UMWELTVERTRÄGLICHKEITSSTUDIE – „EIE-Rapport“

Nachtrag im Sinne des MECB-Avis Réf.-Nr. 104120 vom 4. März 2025

**Anlage eines Wasserspeicherbeckens,
Gemeinde Sanem**

Abb. 3 : Graphik zur Darstellung der Abnahme verschiedener Schalldruckpegel zwischen 61 und 85 dB(A) mit der Entfernung (im freien Feld ohne Berücksichtigung von Oberflächenrauigkeiten) (LSC360 2025).

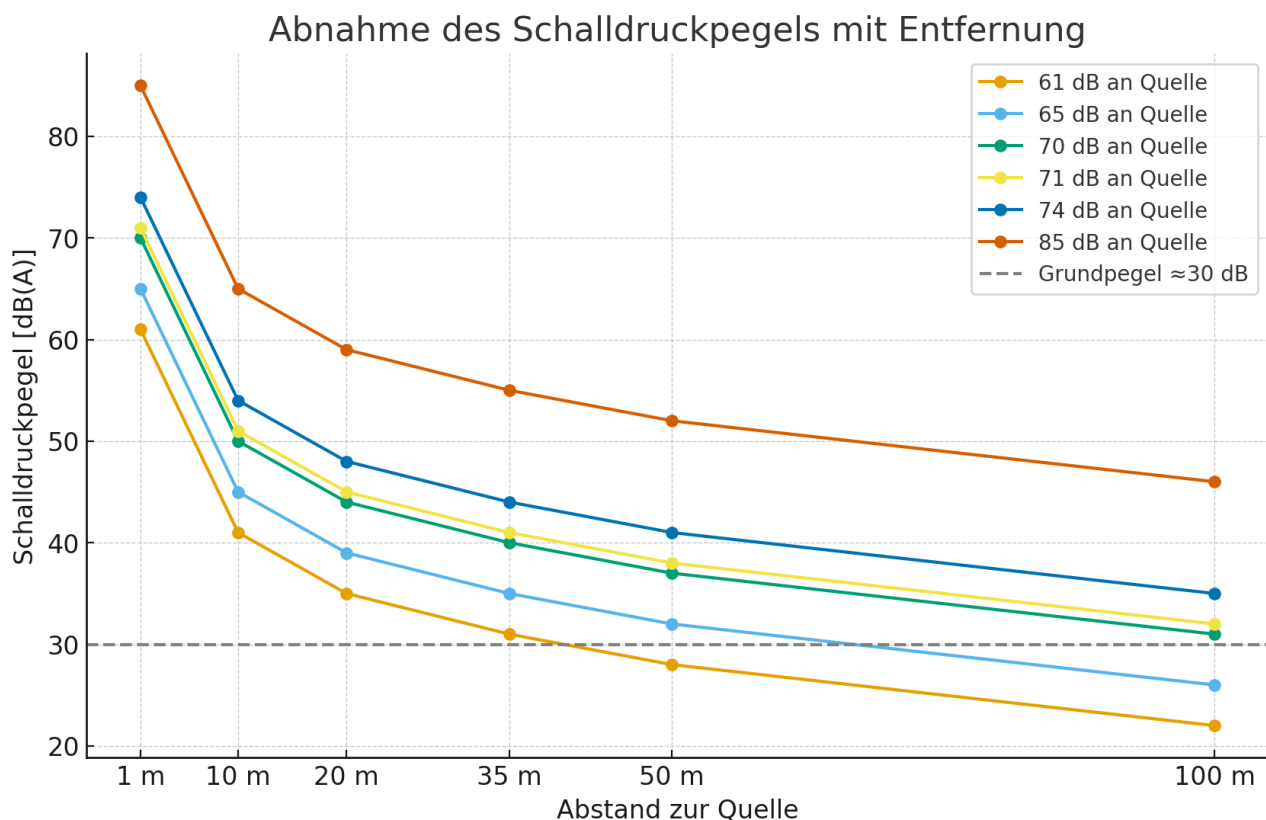
Das MECB merkt an, dass keine Angaben zu den von den Pumpen ausgehenden Geräuschemissionen gemacht wurden. Auch ohne Kenntnis der genauen Modelle sollten „allgemeine Aussagen zur möglichen Veränderung der Geräuschkulisse“ getroffen werden. Damit schließt sich das MECB der Stellungnahme der AEV an, welche die Notwendigkeit der Angabe von Schallemissionen auch damit unterstrichen, „dass die Bewässerung bei möglichst kühlen Temperaturen, z.B. in der Nacht“ erfolgen soll.

Ein Wert von 61 Dezibel entspricht in etwa der Lautstärke einer normalen Unterhaltung. Werte von 71 sind vergleichbar mit Bürolärm in einem Großraumbüro. Der Schalldruckpegel nimmt im freien Feld bei einer Verdopplung des Abstands um etwa 6 dB ab. Bei einem Schallpegel von 74 dB an der Geräuschquelle liegt in einer Entfernung von 10 m nur noch ein Pegel von 54 dB vor.

Basierend auf den Angaben der Hersteller, von van de Sluis und den Vergleichswerten wird für die hier betrachteten Pumpen daher angenommen, dass ein Schalldruckpegel von 70 dB(A) nicht überschritten wird. Es ist nochmals darauf hinzuweisen und zu berücksichtigen, dass die Pumpe zur Befüllung des Beckens innerhalb der Pumpkammer unterirdisch eingeschlossen sein wird, wodurch der Schall wesentlich gedämpft wird.

Die angegebenen Werte legen nahe, dass die Geräuschpegel nahe den Pumpen zwar deutlich hörbar sein werden, die Lautstärke sich aber noch in einem Bereich bewegt, der nicht als sehr laut empfunden wird. Die Geräuschemissionen strahlen in üblichem Maße aus, mit wachsendem Abstand schwächen sie jedoch zunehmend ab (vgl. Graphik in Abb. 3). Auch die Einbettung der Pumpe (zur Füllung des Beckens) in eine unterirdische Kammer wird sehr wahrscheinlich deutlich zur Reduzierung des Geräuschpegels beitragen. Die Pumpenstandorte liegen außerdem auf landwirtschaftlichen Flächen und nicht in der Nähe von empfindlichen Strukturen wie Wohnsiedlungen. Die Betriebsstandorte der WSA und jene von van de Sluis selbst liegen in einer Entfernung von etwa 50 m zur nächstgelegenen Pumpe (in der unterirdischen Pumpkammer).

Erhebliche Auswirkungen auf das Schutzgut durch Lärmemissionen sind daher durch den (zeitlich begrenzten) Betrieb der Pumpen nicht zu erwarten.

Abb. 4: Auszug aus dem Plan „Déplacement du Ruisseau – Coupe dans Talus“: Die abgesenkte Dammkrone ist grün dargestellt (Luxplan S.A. 02/2024).

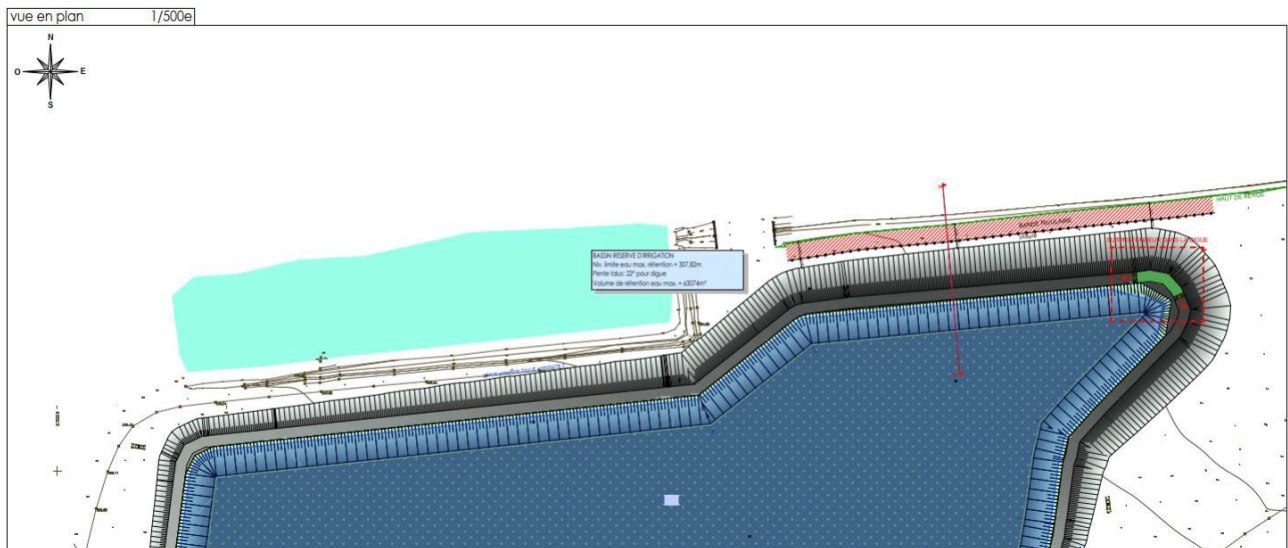
Die ITM fordert in ihrer Stellungnahme ein Dokument, welches die Folgen für die Nachbarschaft (Gebäude etc.) im Falle eines Überlaufens des Speicherbeckens aufzeigt.

Ein Überlaufen des Beckens kann vor dem Hintergrund der exemplarischen Berechnungen in Kap. 7.4.1 nicht komplett ausgeschlossen werden, es stellt sich allerdings so dar, als würde dies einen sehr seltenen Ausnahmefall darstellen. Dies auch vor dem Hintergrund, dass sich die Befüllung und Leerung des Beckens aufgrund der Pumpen regulieren bzw. kontrollieren lässt. In regenreicheren Perioden kann daher rechtzeitig eingegriffen und die Pumpen abgeschaltet werden, sodass auch das Regenwasser zur Befüllung des Beckens bis zur Einstauhöhe genutzt werden kann. Auch eine Leerung des Beckens kann bei Bedarf über die Bewässerungssysteme vorgenommen werden, sollte sich die Einstauhöhe einem kritischen Wert nähern. Es ist dennoch vorgesehen die Dammkrone an der nordöstlichen Ecke 10 cm abzusenken, um von dort für den Notfall einen laminar abfließenden Überlauf zu erzeugen, der in den Bach geleitet wird (grün markierte Stelle in Abb. 4).

Wie dargelegt, ist das generelle Überlaufisiko des Speicherbeckens sehr gering und der Füllstand des Beckens außerdem durch die Pumpen kontrollierbar. Über die abgesenkte Dammkrone an der nordöstlichen Ecke des Beckens wird das Wasser kontrolliert laminar in den Bach geleitet, sollte es trotz allem zu einem Überlaufen kommen. Die nächstgelegenen Gebäudestrukturen sind die Gebäude auf dem Gelände von van de Sluis und die Gebäude auf dem WSA-Gelände, welche sich auf der entgegengesetzten Seite, südwestlich des Speicherbeckens befinden. Durch den kontrollierten Abfluss des überschüssigen Wassers in das Bachbett, welches die Wassermengen in Richtung Osten abführt, ist für diese oder andere Gebäude kein erhöhtes Risiko in einem ohnehin unwahrscheinlichen Überlauf-Szenario anzunehmen.

Abb. 5 : Schematische Darstellung der Baustelleneinrichtung und Massenlagerungen (LSC360 2025)

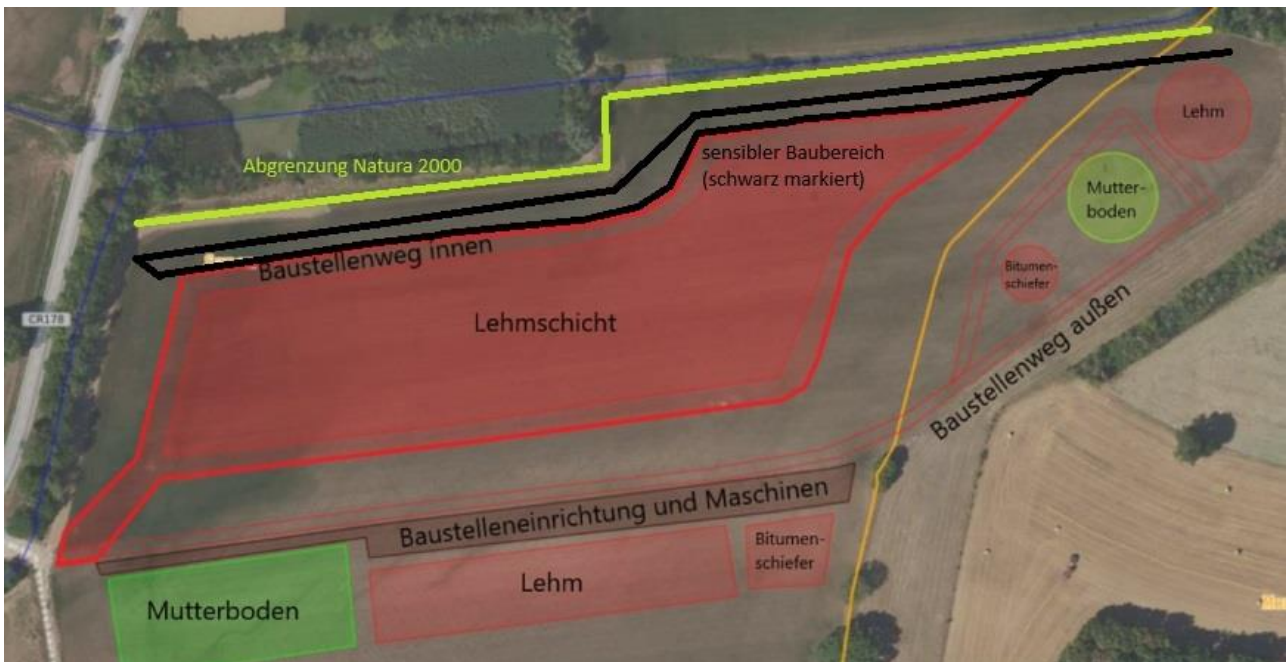
Das MECB und die ANF merken an, dass ein Zeitplan, der den Ablauf der Arbeiten darstellt, nicht vorgelegt wurde und fordert dahingehend Informationen nachzureichen. „Besonderes Augenmerk sollte auf die Arbeiten in der Nähe des sensiblen Bereichs des bestehenden Rückhaltebeckens gelegt werden, insbesondere in Bezug auf die Brutzeiten der Zielarten, vor allem der Amphibien und der Vögel.“

Projektkontext: Das geplante Wasserspeicherbecken liegt in unmittelbarer Nähe des bestehenden Rückhaltebeckens, das als Teil einer NATURA-2000-Schutzzone ausgewiesen wurde. Die Bauarbeiten (ausschließlich Erdarbeiten) könnten voraussichtlich im ersten Trimester 2026 beginnen und etwa 4–8 Monate dauern. Ein Mindestabstand von 5 m zur NATURA-2000-Zone ist durchgehend einzuhalten. Besonders zu beachten ist der artenschutzrechtlich sensible Bereich am nord-westlichen Bereich des geplanten Speicherbeckens. Während der Brutzeit (Anfang April bis Ende August) sollen dort möglichst keine Bauarbeiten stattfinden. Demnach sollen die Arbeiten in der Zone je nach Baubeginn, vor April oder bei einer möglichen Verzögerung des Baubeginns nach August ausgeführt werden. Folgende Bauphasierung wird anvisiert, um Naturschutzauflagen zu erfüllen.

Während der Brutzeit (Anfang April – Ende August) finden im unmittelbaren Umkreis des bestehenden Rückhaltebeckens keine Arbeiten statt. Dieses Bauzeitenfenster entspricht den artenschutzrechtlichen Empfehlungen, wonach Arbeiten in Lebensräumen störungsempfindlicher Arten außerhalb der Brut- und Aufzuchtzeiten erfolgen sollen. In dieser Phase werden also alle Bauaktivitäten so organisiert, dass Lärm, Erschütterungen und andere Störeinflüsse auf die nahe NATURA-2000-Zone minimiert werden. Damit wird sichergestellt, dass der Großteil der Erdarbeiten erledigt ist, ohne die Brutgebiete nahe dem Rückhaltebecken während der empfindlichen Zeit zu stören.

Abb. 7: Auszug Pflanzkonzept Wasserspeicherbecken – Schnitt (Mersch Ingénieurs-paysagistes 2024)

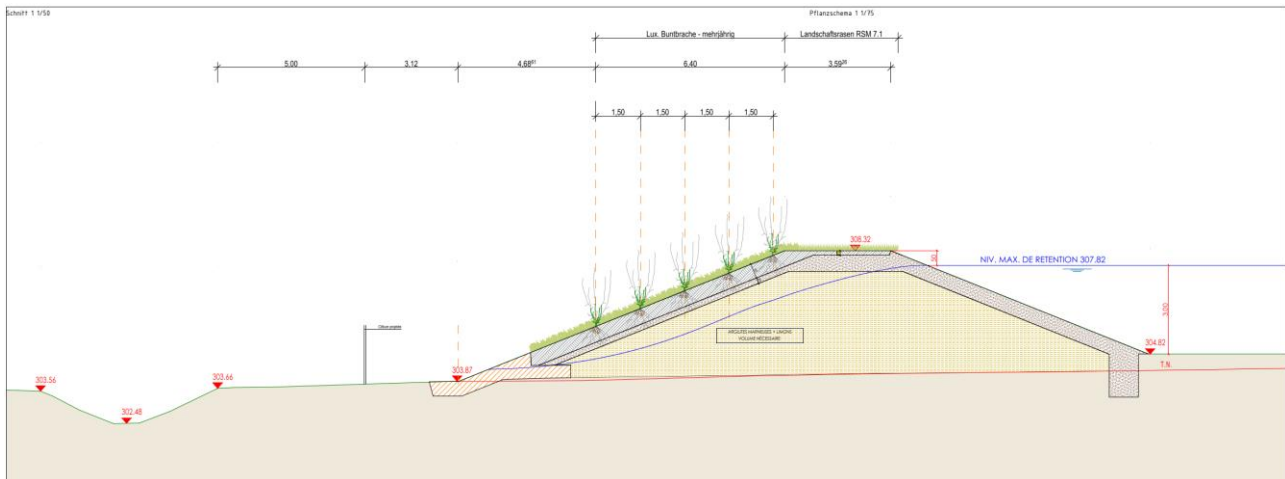
In der Stellungnahme der ANF wird angemerkt, dass ein Pflege- und Managementplan für den Damm und dessen Umgebung fehlt.

Pflegehinweise für die einzelnen Pflanzbereiche sind dem Pflanzkonzept in Anhang 17 des EIE-Rapports bereits zu entnehmen. Die Pflegemaßnahmen werden im Folgenden nochmals aufgeführt und ergänzt. Im Anhang 4 findet sich zudem ein separates Dokument, welches die Wartungs- und Pflegemaßnahmen nochmals aufführt.

Abb. 9: Darstellung der Sichtbarkeitsstudie für das geplante Wasserspeicherbecken; die Zonen, aus denen das Speicherbecken sichtbar sein wird, sind rot dargestellt siehe auch Anhang 16 des EIE-Rapports (Luxplan S.A. 2023).

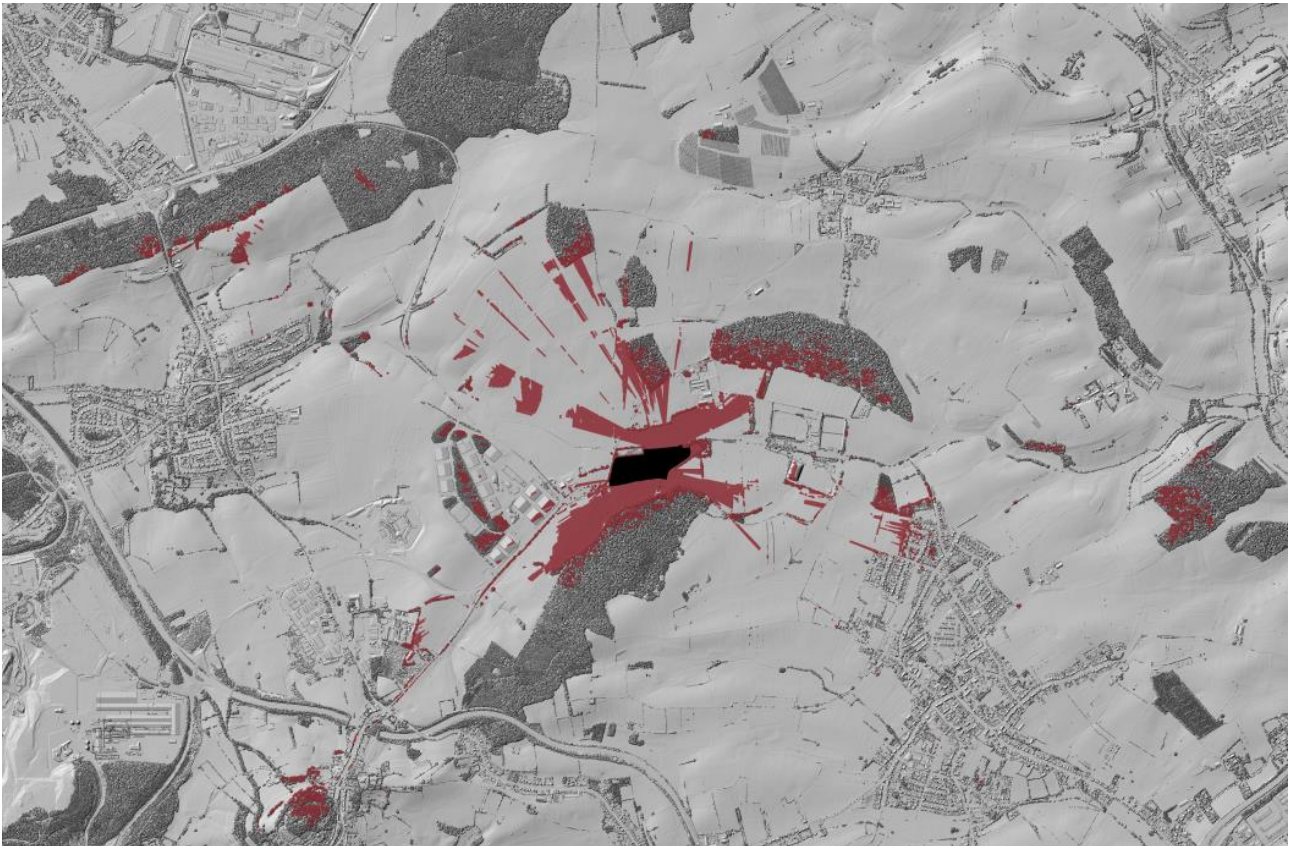
Gemäß der Stellungnahme der ANF (Punkt 2) sollten zusätzliche Maßnahmen zur landschaftlichen Integration im Umfeld des Beckens umgesetzt werden, „z.B. durch die Pflanzung von großen Bäumen entsprechend der in der „Sichtbarkeitsstudie“ vom Planungsbüro Luxplan S.A. vom 16. Oktober 2023 ausgearbeiteten Empfehlungen, die in Anlage 16 des Bewertungsberichts enthalten sind“. Die bestehende Baumreihe entlang des CR178 würde die landschaftlichen Auswirkungen auf der Westseite des Reservoirs verringern, es fehlten jedoch Lösungen für die anderen betroffenen Seiten, die derzeit nicht bewachsen sind – „insbesondere die Northwest- und Ostseite“. Die ANF schlägt zum Beispiel die Pflanzung einer Baumreihe entlang der Parzelle 872/1337 vor.

Das gewässerbegleitende Gehölz entlang des Klausbach-Zuflusses schirmt das geplante Becken nach Westen hin ab und auch nach Osten wirken die nahegelegenen linearen Feldgehölze als Sichtbarriere in der Offenlandschaft.

Die grundsätzliche Bewertung, dass der Eingriff in das Schutzgut Landschaft mit Umsetzung des Eingrünungskonzepts nicht erheblich negativ zu bewerten ist, kann aus Sicht des Planungsbüros beibehalten werden, auch wenn anzumerken ist, dass die Beurteilung eines landschaftlichen Impakts generell sehr subjektiv ist und individuell verschieden ausfallen kann. Weitere Eingrünungsmaßnahmen wären natürlich grundsätzlich positiv zu bewerten, werden aber vor dem Hintergrund des geplanten Pflanzkonzepts nicht für notwendig erachtet, um eine erhebliche Beeinträchtigung des Schutzguts auszuschließen.
